改善箇所説明図

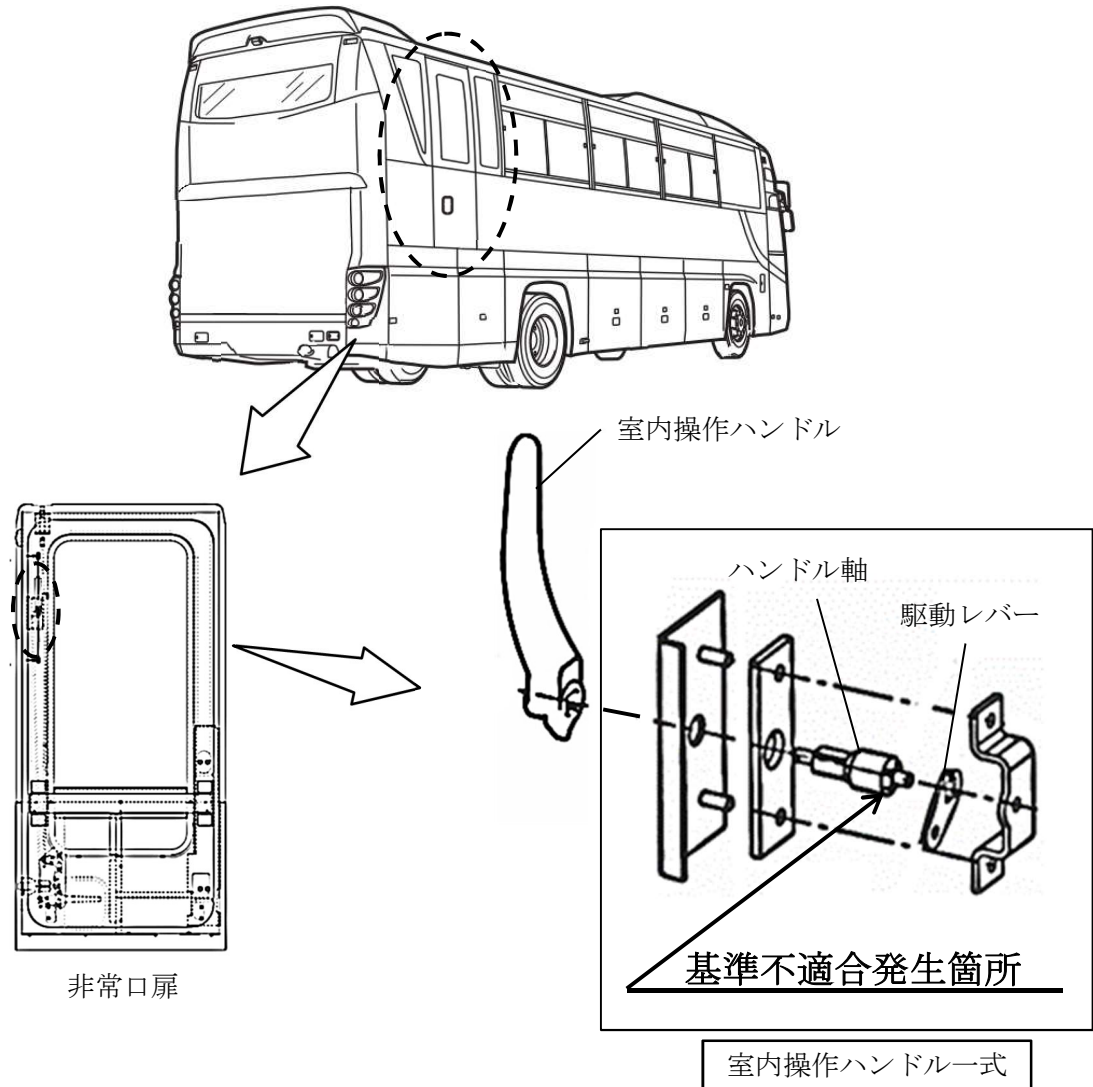
大型バスの非常口扉において、室内操作ハンドルの軸と駆動レバーの嵌合構造が不適切なため、嵌合代が不足しているものがある。そのため、ハンドル操作時に空転し非常口扉が開かないおそれがある。

全車両、室内操作ハンドル一式を対策品に交換する。

識別：運転者席左側ドア開口部のシリアルナンバープレートの上に白色ペイントを塗布する。
